1. 設置許可基準規則第 12 条の安全施設で説明を求めている安全機能の重要度分類クラスの見直しの妥当性に関連し、試験研究用等原子炉施設において、耐震重要度分類を変更した設備にあつては、当該設備に期待される安全機能、他設備への影響等の観点から、耐震重要度分類の変更の考え方、同規則第 12 条の安全機能の重要度分類クラスの見直しとの関係を説明すること。

4. 耐震設計において、HTTRに特有の黒鉛ブロック等の構造に係る規格基準や解析手法に基づく設計としているものにあつては、当初許可から基準地震動の見直しや温度条件等の解析条件の変更があつても適用可能なものであることを説明すること。

耐震重要度分類を踏まえた機器の設計の成立性が示されているか。

第 1 図 耐震重要施設まわりの概要図

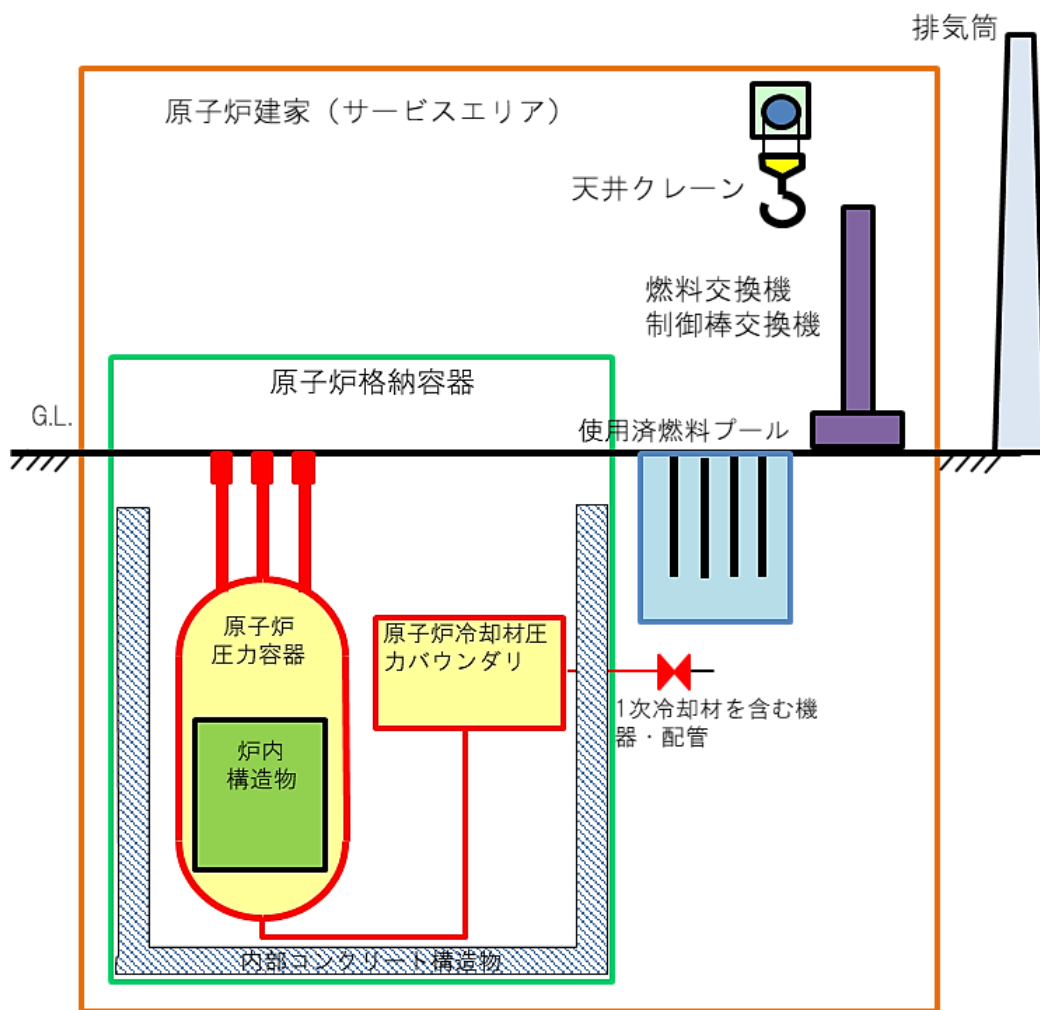
2. 耐震重要施設が、耐震重要度分類の下位クラスに属する設備の波及的影響によって、その安全機能を損なわない設計について、設計上想定する事象の選定、影響の評価等について説明すること。

基準地震動 S_s が発生しても、耐震重要施設が、耐震重要度分類の下位のクラスに属するものの波及的影響によって、その安全機能を損なわないことを確認する。評価対象設備(第4回設工認(令和2年3月30日申請))は、以下のとおりである。耐震重要施設まわりの概要図を第1図に示す。

基準地震動 S_s が発生しても、原子炉建家屋根トラスの損傷及び落下により、Sクラスの使用済燃料貯蔵設備貯蔵プール及び原子炉格納容器内のSクラスの機器・配管系に対して波及的影響を及ぼさないこととする。

基準地震動 S_s が発生しても、原子炉格納容器の損傷により原子炉格納容器内のSクラスの機器・配管系及びSクラスの原子炉格納容器貫通部配管に対して波及的影響を及ぼさないこととする。

基準地震動 S_s が発生しても、原子炉建家天井クレーンの損傷及び落下により、Sクラスの使用済燃料貯蔵設備貯蔵プール及び原子炉格納容器内のSクラスの機器・配管系に対して波及的影響を及ぼさないこととする。

基準地震動 S_s が発生しても、排気筒の損傷及び転倒により、原子炉建家内のSクラスの施設に波及的影響を及ぼさないこととする。

図1 原子炉冷却材圧力バウンダリに属する容器・配管・循環機・弁
地震-358

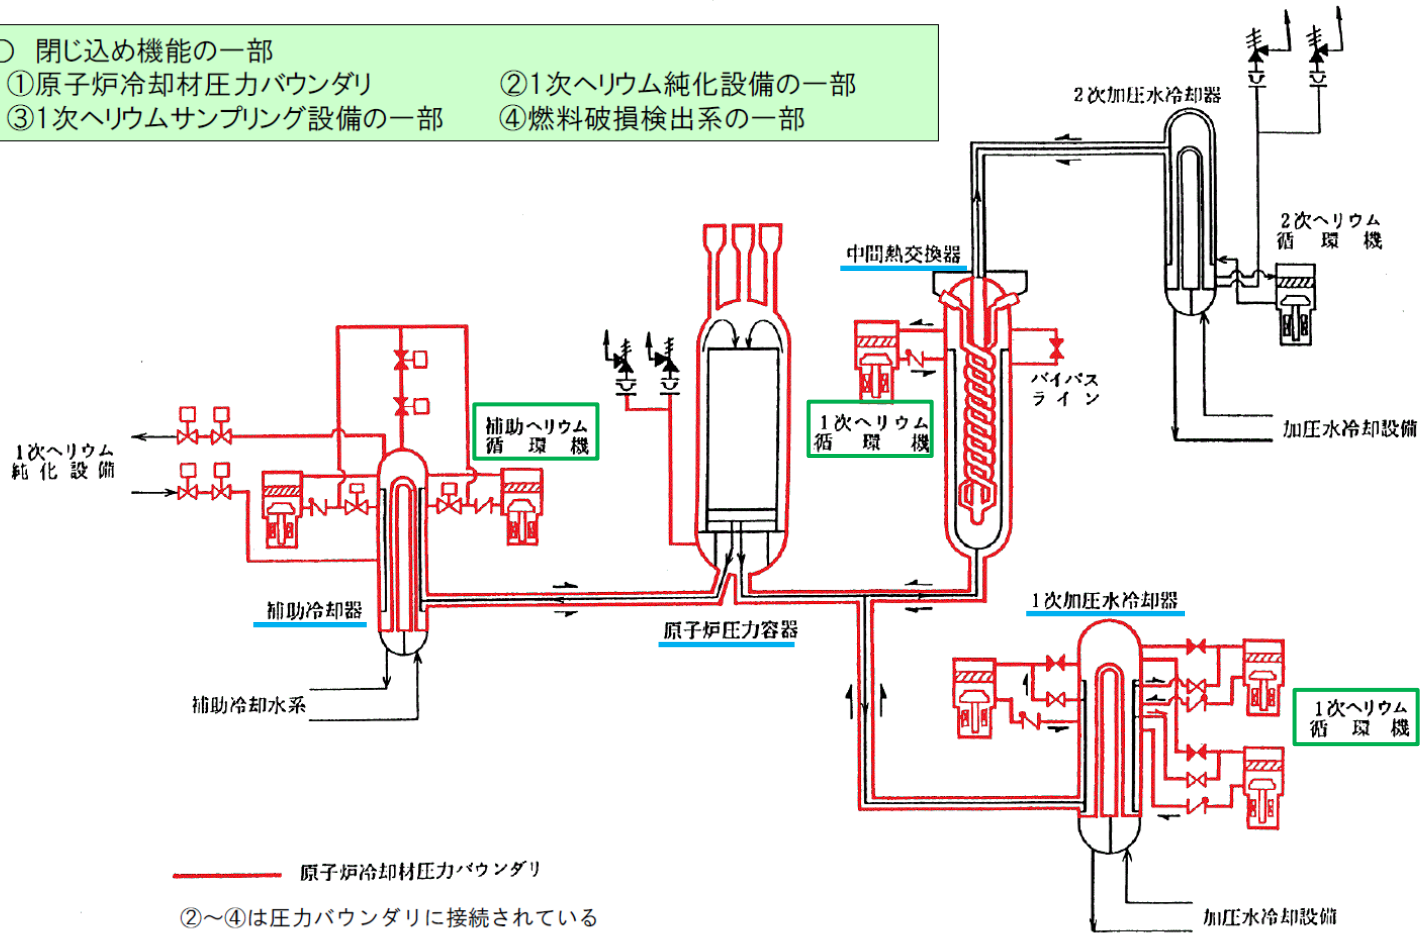
5. 添八の第 1.4.1 表_クラス別施設について

以下のように、第 1.4.1 表に全てを書き出し切れない施設は、まとめ資料として、図面や系統図を用いて明示する必要がある。

S クラス／バウンダリを構成する機器・配管系／主要設備／②原子炉冷却材圧力バウンダリに属する容器(中間熱交換器等)・配管(1 次ヘリウム配管(二重管)等)・循環機 (1 次ヘリウム循環機等)・弁 (1 次冷却設備の主要弁等)

添八の第 1.4.1 表に全てを書き出し切れない施設を、表 1 に示す。表 1 の主要設備の図面を図 1 及び図 2 に示す。

原子炉冷却材圧力バウンダリに属する容器・配管・循環機・弁は、図 1 の赤線で示した箇所である。そのうち、容器は、中間熱交換器、原子炉圧力容器、1 次加圧水冷却器及び補助冷却器があり、青色の下線で示している。配管は、1 次ヘリウム配管(二重管)、1 次ヘリウム主配管(単管)、補助ヘリウム配管(二重管)及び補助ヘリウム主配管(単管)、がある。循環機は、1 次ヘリウム循環機(中間熱交換器用、1 次加圧水冷却器用)及び補助ヘリウム循環機があり、緑色の枠で示している。弁は、1 次ヘリウム主配管(単管)及び補助ヘリウム主配管(単管)の主要弁がある。

第 3.1 図 貫通部配管 P107 (CV 外) のアイソメ図

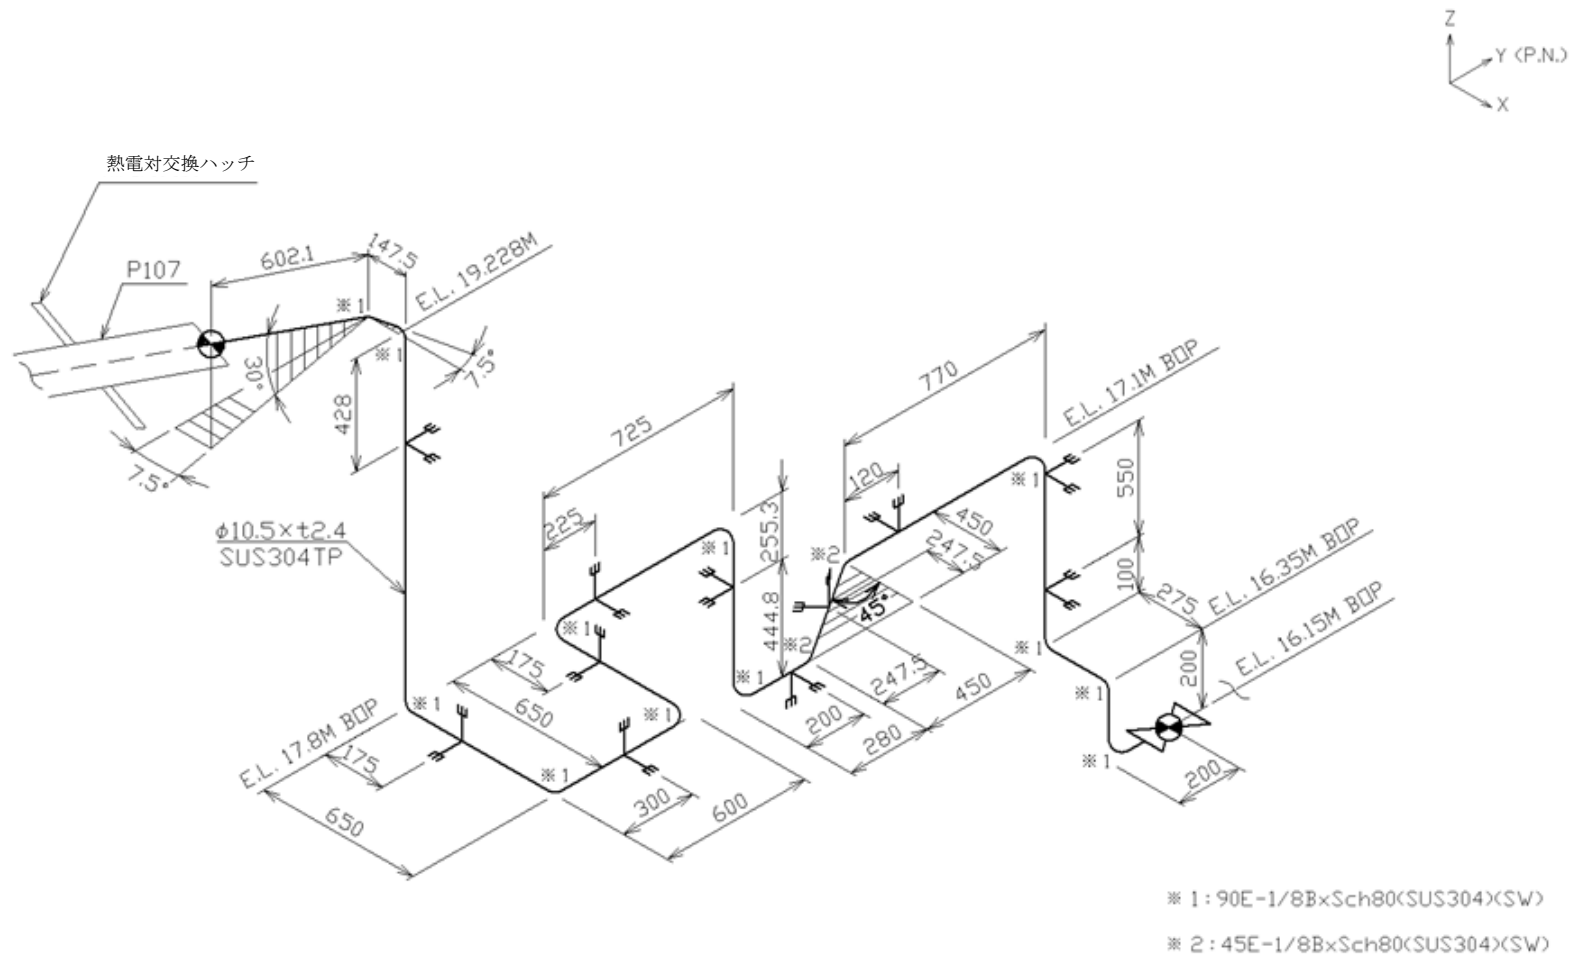
・設備の一部に閉じ込め機能を期待する場合、その一部の Ss 機能維持を確認しているか。

Sクラスの機器・配管系の Ss 機能維持の具体的な確認結果(第4回設工認(令和2年3月30日申請)の添付書類 4-8)の一部を以下に示す。

第 5.55 図 せん断のスケルトンカーブ上の最大応答値(NS 方向、Ss)

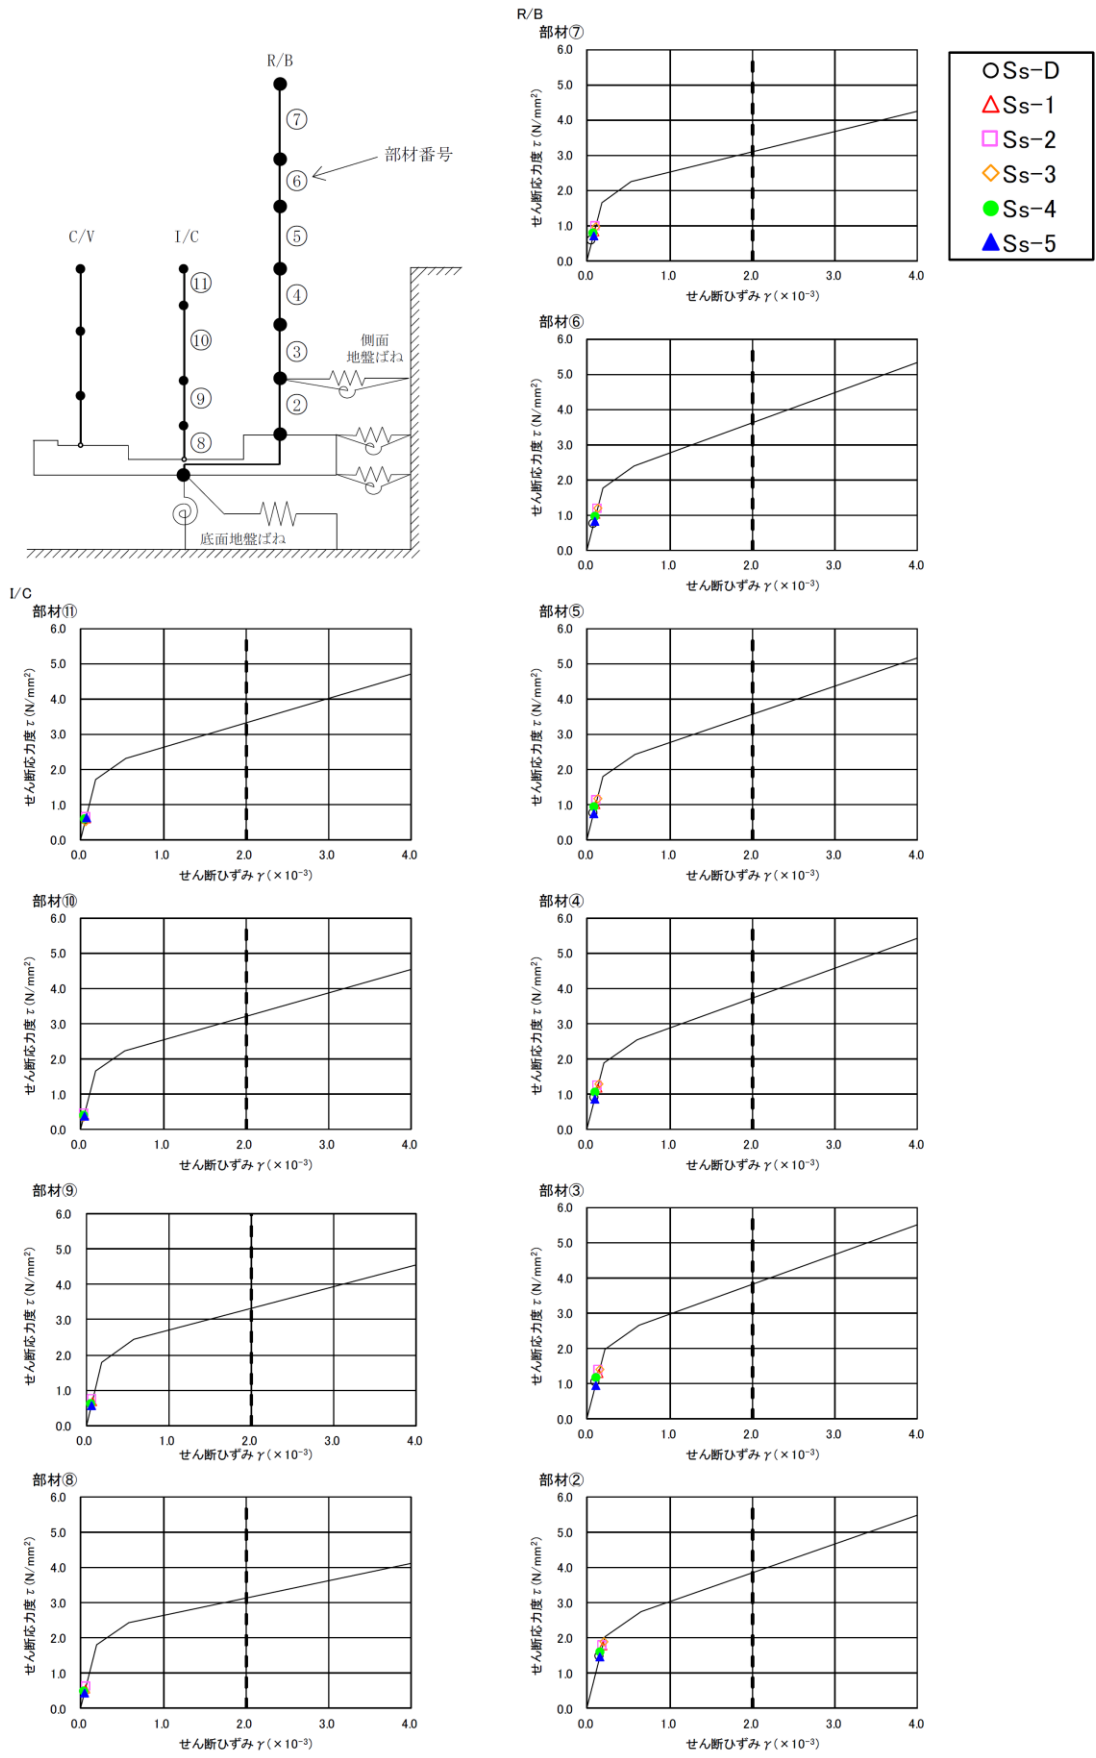
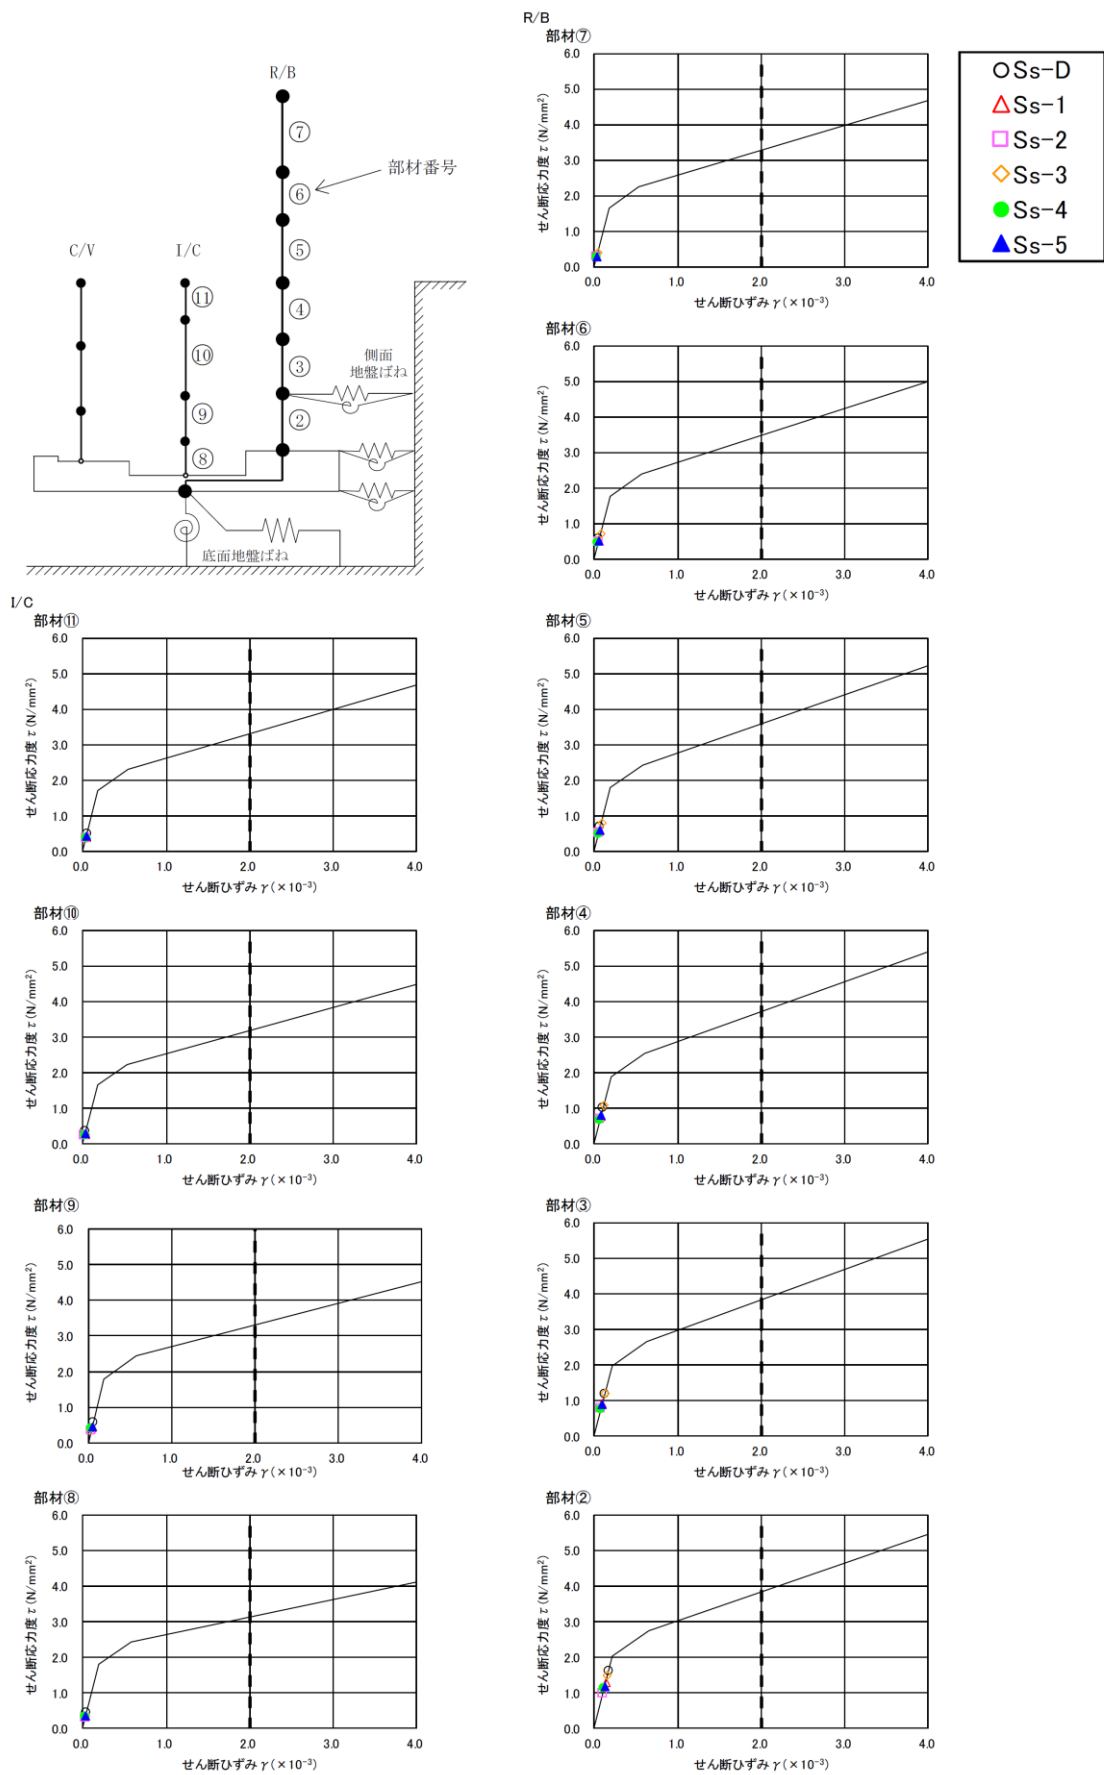
・分類の結果Sクラスとなった設備と下位クラスとの取り合い部分はどのように設計しているか。(例えば、下位クラスによって支持されるSクラス機器(RPV等)、下位クラスに接続するSクラス機器(CV貫通配管等)など。)

S クラス機器の原子炉圧力容器、機器・配管系等は、下位クラスの原子炉建家又は内部コンクリート構造物によって支持される。これらの下位クラスの設備は、基準地震動 S_s により評価し、耐震余裕を有していることを確認している。具体的な確認結果(第 4 回設工認(令和 2 年 3 月 30 日申請)の添付書類 2-1)の一部を以下に示す。

基準地震動 S_s による水平方向の最大応答加速度、最大応答せん断力及び最大応答曲げモーメントを第 5.7 図から第 5.42 図に、鉛直方向の最大応答加速度及び最大応答軸力を第 5.43 図から第 5.54 図に示す。また、耐震壁のせん断のスケルトンカーブ上の最大応答値を第 5.55 図及び第 5.56 図に示す。せん断ひずみは最大で 0.20×10^{-3} であり、評価基準値(2.0×10^{-3})を超えないことを確認した。

第 1 図 耐震重要施設まわりの概要図(1/2)

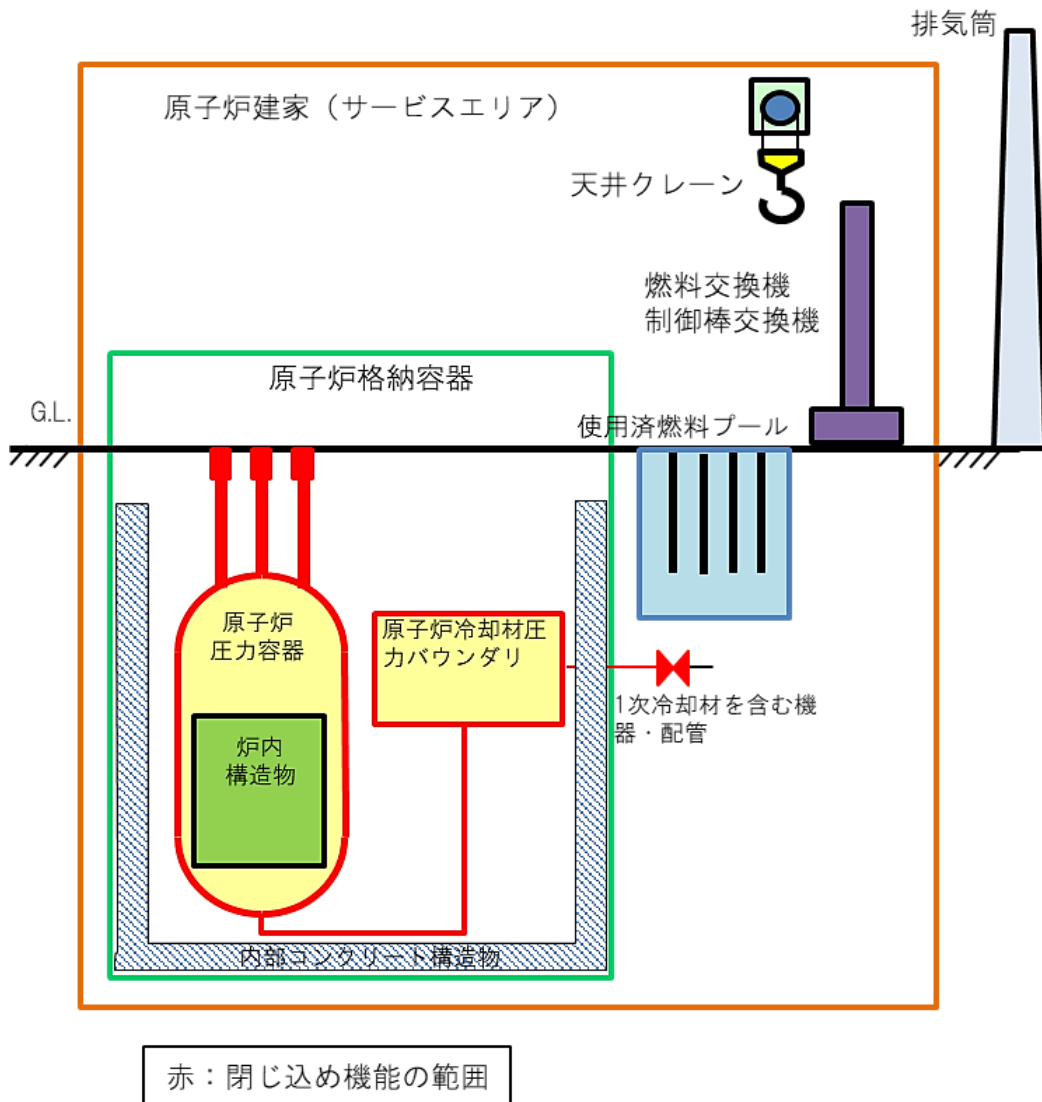
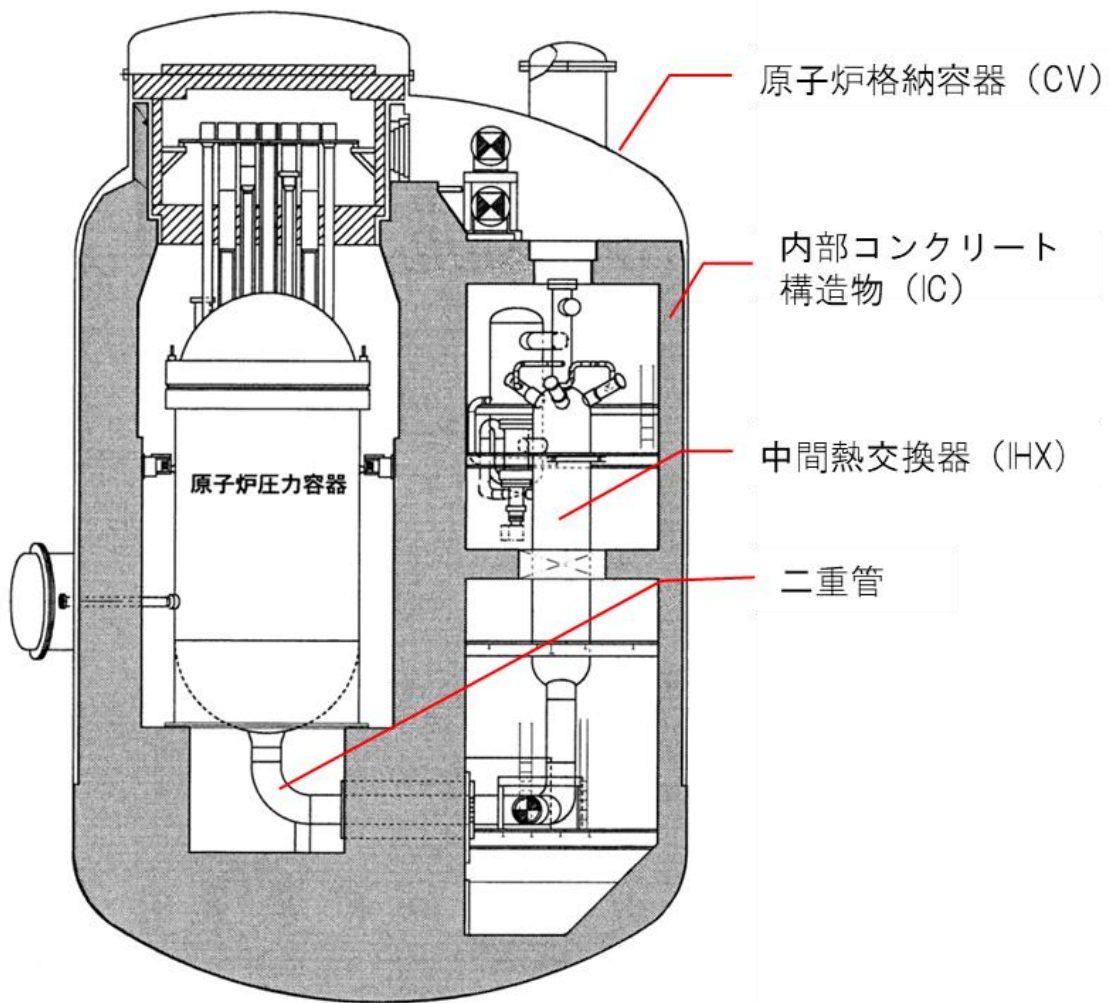
「5. 波及的影響に係る設計方針」に関連して、耐震重要施設に影響を及ぼす施設が、原子炉建家屋根トラス、原子炉格納容器、原子炉建家天井クレーン、排気筒に限定できる理由を説明すること。(スクリーニングの考え方、下位クラスとの接続性についての扱い)

第1図及び第2図に耐震重要施設まわりの概要図を示す。耐震重要施設は赤色で示した原子炉冷却材圧力バウンダリ、原子炉冷却材圧力バウンダリに接続する1次冷却材を含む機器・配管系及び使用済燃料貯蔵プールである。耐震重要施設に影響を与えるおそれのある設備は以下のとおり。

上記の施設のうち、⑦及び⑧は、耐震重要施設の間接支持構造物として基準地震動 S_s による評価を行うため、波及的影響の評価対象から除く。したがって、波及的影響の評価対象は①～⑥である。
